令和 2 年度放射線安全規制研究戦略的推進事業費
(内部被ばく線量評価コードの開発に関する研究) 事業
成果報告書

国立研究開発法人
日本原子力研究開発機構

3.2 コードβ版に対する意見募集

図 3-1 Windows 版インストールの様子

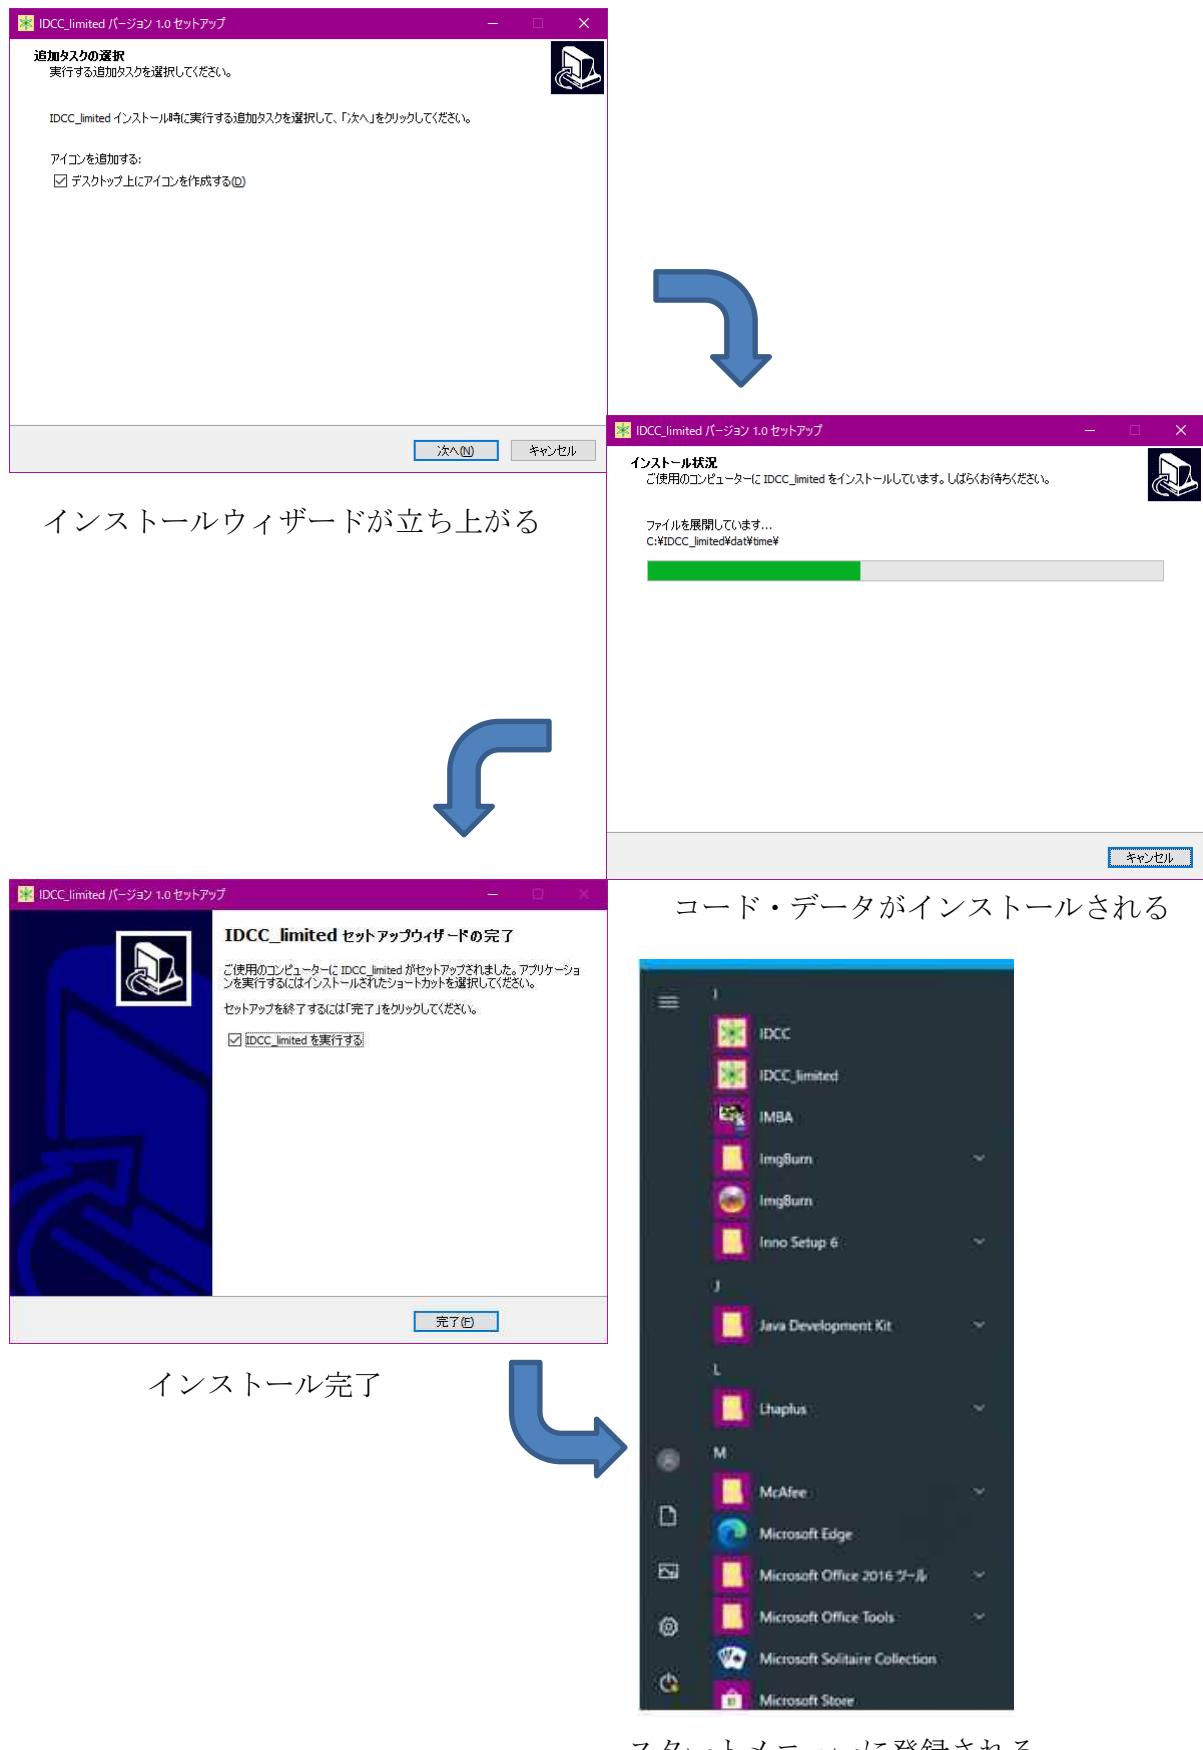
意見	対応方針	結果
動作条件（Java 実行環境（JRE）の有無やバージョン等）が分かりにくい。	インストーラー、又はこれに準ずるものを用意し、ユーザーが自身で動作環境を整備する必要性をなくす。	Windows 版ではインストーラーを用意し、クリックひとつで PC へのインストールを可能とした（図 3-1）。
JRE をインストールする際に、どこで何をインストールすればよいかが分かりにくい。	線量評価コードは JRE ver. 8 のインストールが必須であるが、最新の JRE は ver. 14 であり、ユーザーが意識的に ver. 8 を選択してインストールする必要があるため、JRE ver. 8 をバンドルした状態で、クリックひとつで PC にインストールができるとよい。	Linux 版では、コード一式をアーカイブファイル（tar.gz）化し、これを任意のディレクトリに展開する方式とした。
USB メモリからコード（実行ファイルと参照データ一式）を PC にコピーする際に、何をどこにコピーすればよいかが分かりにくい。		macOS 版では、コード一式をイメージディスクファイル（.dmg）化し、ダブルクリック等でマウントすることにより使用可能とした。

図 3-3 ウィンドウサイズの変更の様子

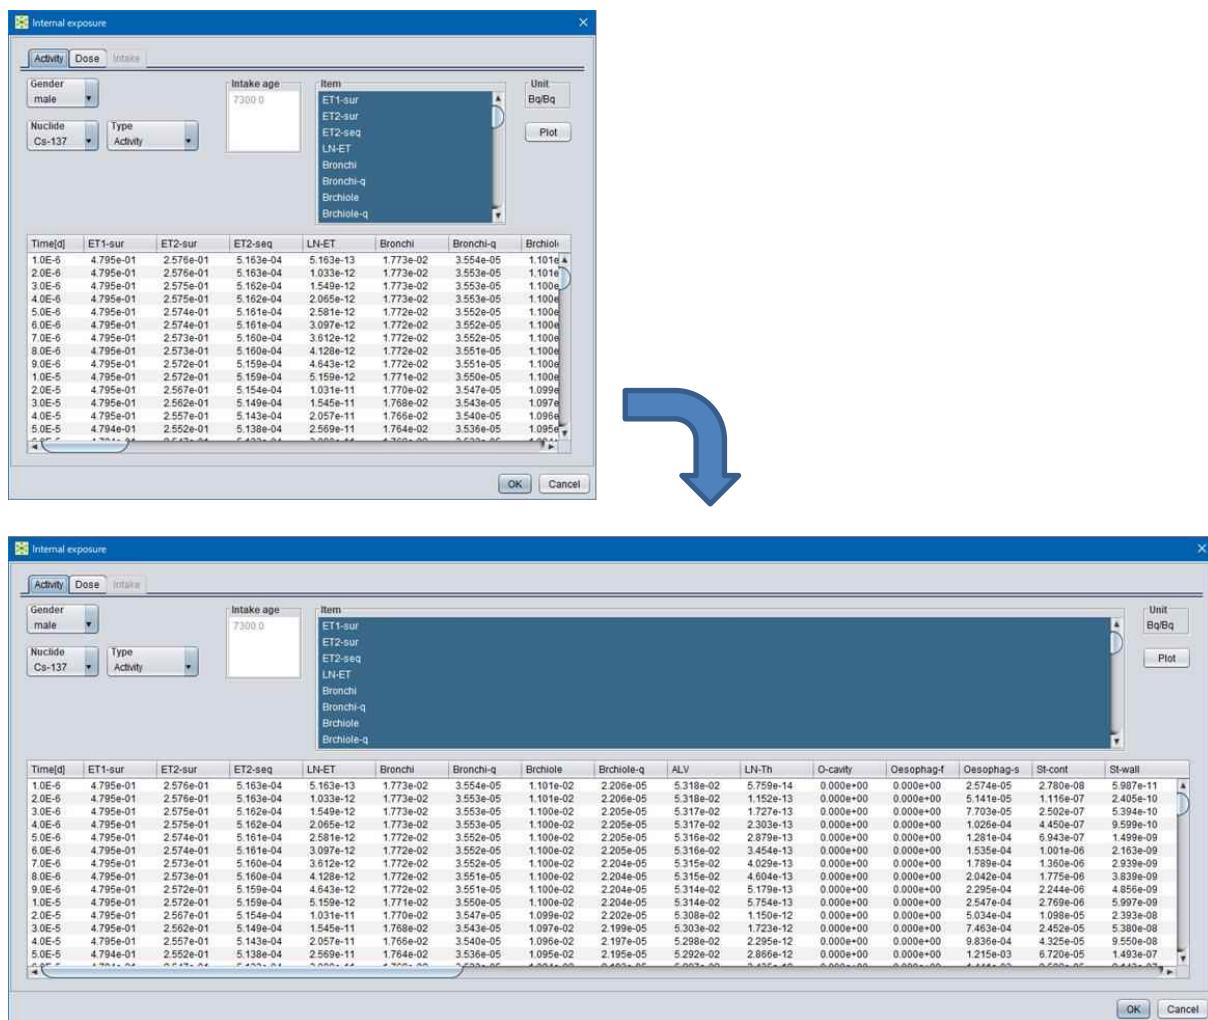
意見	対応方針	結果
ウインドウの大きさや文字が小さく、読みにくい。	ウインドウの大きさ、表の幅、文字等を可変にする。	ウインドウの大きさ及び表の幅については可変とした。
ウインドウの大きさ、結果表示等の表の幅を可変にしてほしい。	プルダウンメニューで一度に表示される選択肢を増やす。	プルダウンメニューの高さを確保し、視認性を向上させた（図 3-3）。
プルダウンメニューで一度に視認できる選択肢が少なく、見づらい。		文字の大きさについては、採用言語の Java の仕様により可変とすることことができなかったが、操作で問題とならない大きさは確保した。
モニタリングデータの測定日や摂取日時の入力の際、年月日指定だけでなく、最初の摂取からの経過時間での入力も可能としてほしい。	経過日数での入力と年月日指定による入力を両立させる。	いずれの方法でも入力可能とした（図 3-4）。
年月日入力では、カレンダー機能があると便利である。	カレンダー入力に対応させる。	カレンダー入力を可能とした（図 3-5）。
一部の条件でしか選択する必要がない項目は、必要なときのみ表示される方がよい。	不要な入力は非アクティブにする。	方針のとおり修正した。

図 3-6 摂取量推定機能における実効線量計算結果の表示

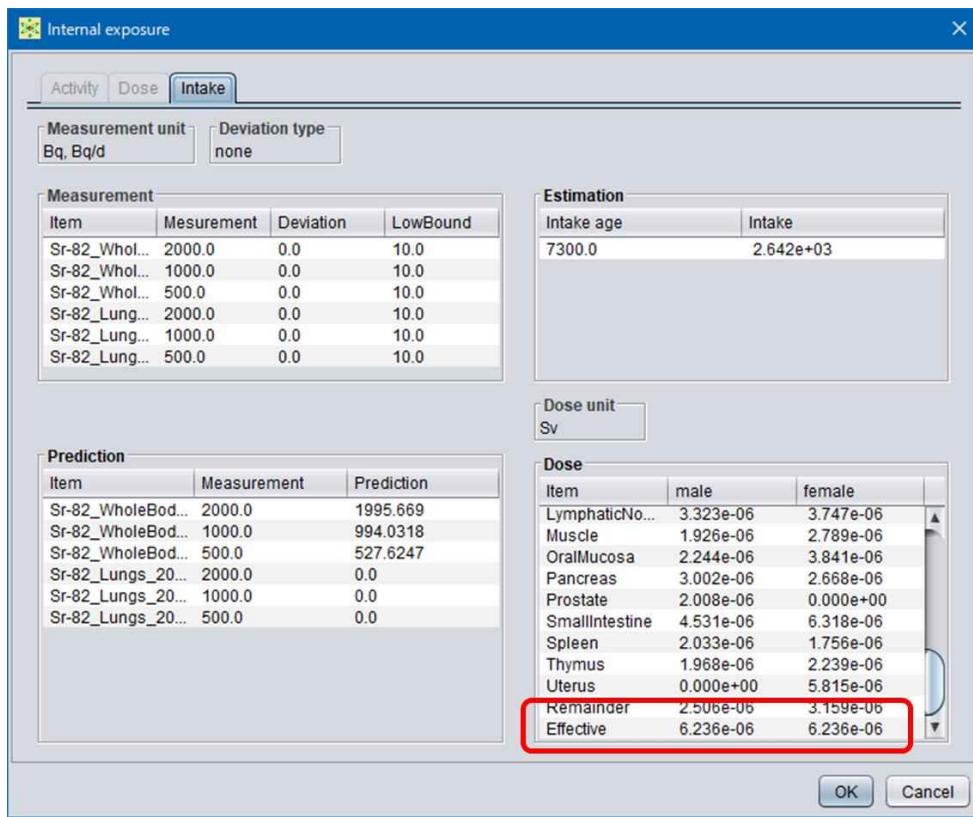
意見	対応方針	結果
結果表示の際、最も重要な結果である実効線量係数を表示するまでの手順が多い。最初に表示すべき。	重要な結果を表示するよう、デフォルト状態を見直す。	デフォルト表示状態を見直すことで、ユーザーが求める情報を表示させるための手順数が軽減した。 (例: 実効線量係数表示に係る手順数: 改良前 4→改良後 1)
等価線量の表示の初期設定として、すべての組織・臓器が表示されている方がよい。		
慢性摂取、摂取量推定においても実効線量を表示すべき。	指定した摂取条件に対応する実効線量係数を別途計算し、最終的な実効線量を計算、表示させる。	計算条件を設定後、慢性摂取計算又は摂取量推定時にバックグラウンドで実効線量係数を計算し、総摂取量と実効線量係数の積を表示するようにした(図3-6)。
摂取量推定の結果として95%信頼区間が表示されているが、原理的に幅が非常に広くなってしまうので表示しても意味がない。	利用価値のない数値は表示させないこととする。ただし、コードが出力するテキストファイルには出力しておき、必要に応じて利用できるようにしておく。	方針のとおり修正した。
核種摂取量推定でフィッティング時の残差の二乗和も表示されているが、数値だけ表示されてもフィッティングが適切であったかどうか判断できない。	フィッティングが適切であったかどうかの判断基準をアルゴリズム化することは難しいと判断し、残差の二乗和を表示させないこととした。ただし、コードが出力するテキストファイルには出力しておき、必要に応じて利用できるようにしておく。
